Ministero dell' Ambiente e della Tutela del Territorio e del Mare
Commissione Tecnica di Verifica dell'Impatto Ambientale – VIA e VAS

Parere n. 3308 del 17 aprile 2020

Progetto	<p><i>Parere art. 9 del GAB/DEC/150/07</i></p> <p>Realizzazione di una Marina (Darsena) scavata a secco in proprietà privata in sponda sinistra del fiume Magra, nel Comune di Ameglia (Sp) - osservazioni del proponente ai sensi dell'art. 10 bis L.241/1990</p> <p>ID_VIP 3899</p>
Proponente	<p>Marina Azzurra Yachting s.r.l.</p>

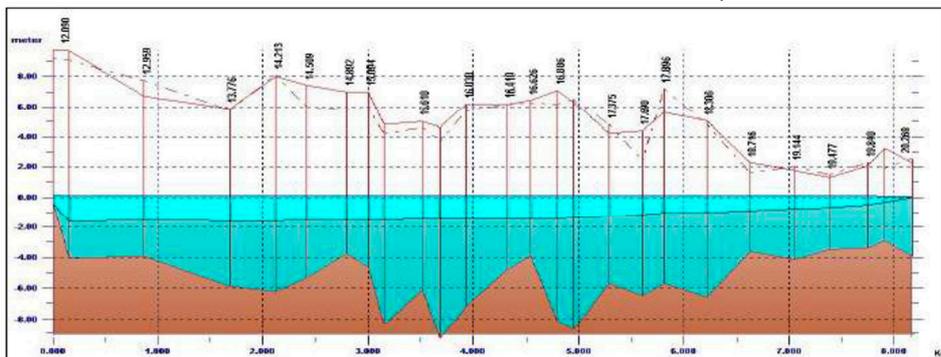
alterazione delle caratteristiche principali del sito: il rischio è quello connesso all'ingressione di acqua salmastra nella falda in conseguenza alla risalita del cuneo salino; è stato predisposto e applicato un modello matematico per la simulazione dell'intrusione del cuneo salino allo scopo di evidenziare l'effetto del risezionamento del tratto terminale del fiume Magra in relazione a un possibile aggravarsi del fenomeno di intrusione salina nella falda superficiale della piana circostante, i cui risultati hanno evidenziato come con l'attuale regime piezometrico, non perturbato da prelievi antropici, il dragaggio dell'alveo fluviale a valle del ponte della Colombiera non comporti un incremento dell'intrusione del cuneo salino nella falda freatica subalvea;

Il Proponente afferma che: *“In generale, i risultati dello studio citato evidenziano come il fenomeno di risalita del sale appaia mediamente per circa 280 giorni all'anno, fin tanto che non ci sono in fiume deflussi in grado di spostare al di fuori della foce il cuneo salino; le analisi sull'intrusione del cuneo salino dimostrano inoltre come per la maggior parte dell'anno non esista flusso in direzione mare sul fondo dell'alveo, condizione che facilita la deposizione di sedimenti limosi per lenta caduta gravitativa. Il carattere del fenomeno di trasporto solido alla foce del Magra è di tipo impulsivo e si manifesta solo in concomitanza di piene o morbide di una certa entità. Il carattere del deflusso di falda nella piana del Magra è di alimentazione (il fiume, cioè, drena la falda). Essendo il flusso orientato dalla falda al fiume l'intrusione salina ha possibilità di manifestarsi solo per diffusione e, a causa della maggiore densità dell'acqua salata, anche gli strati più superficiali della falda prossimi all'asse del Magra, risultano solo parzialmente interessati dal fenomeno. Le misurazioni dell'intrusione salina eseguite nell'acquifero freatico costiero posto in corrispondenza alla foce del fiume Magra durante l'ultimo decennio hanno evidenziato*

In conclusione, appare evidente come il fenomeno di risalita del cuneo salino, benché presente per la maggior parte dell'anno, non sia in grado di determinare di per sé la salinizzazione della falda; le infiltrazioni di acqua salata tramite diffusione sui terreni circostanti si inseriscono in ogni caso in un contesto ambientale già parzialmente interessato da processi di salinizzazione. Difatti, il fenomeno della salinizzazione dell'acqua nei pozzi è stato registrato, a partire dall'altezza di Romito, per tutto il tratto terminale della pianura, con estensione sempre maggiore procedendo verso il mare (cfr. Relazione tecnica – Difesa dall'intrusione salina nella porzione fociiva del fiume Magra – su incarico dell'Azienda ACAM di La Spezia, Ordine n. C03343 del 30/10/2000). Esso è ovviamente più accentuato durante il periodo estivo di basso freatico, quando il carico di acqua dolce che contrasta il cuneo salino risulta meno consistente.

L'area di intervento ricade pertanto all'interno della zona naturalmente interessata dalla presenza del cuneo salino; gli interventi in progetto, tuttavia, non prevedendo la captazione di acqua dolce dalla falda né la distrazione del battente d'acqua dall'alveo, non ricadono nelle tipologie in grado di influenzare l'intrusione dello stesso nella falda. Pertanto, non si ritiene che la realizzazione dell'opera in progetto vada a peggiorare significativamente la situazione esistente; in particolare, non si ritiene che l'eventuale ingressione di sale in conseguenza della realizzazione della marina in progetto possa avere conseguenze significative sui popolamenti florofaunistici del SIC impattato. In considerazione di quanto riportato, l'effetto degli impatti in esame risulta possedere una rilevanza ecologica trascurabile. La valenza complessiva del disturbo viene pertanto stimata come trascurabile.”;
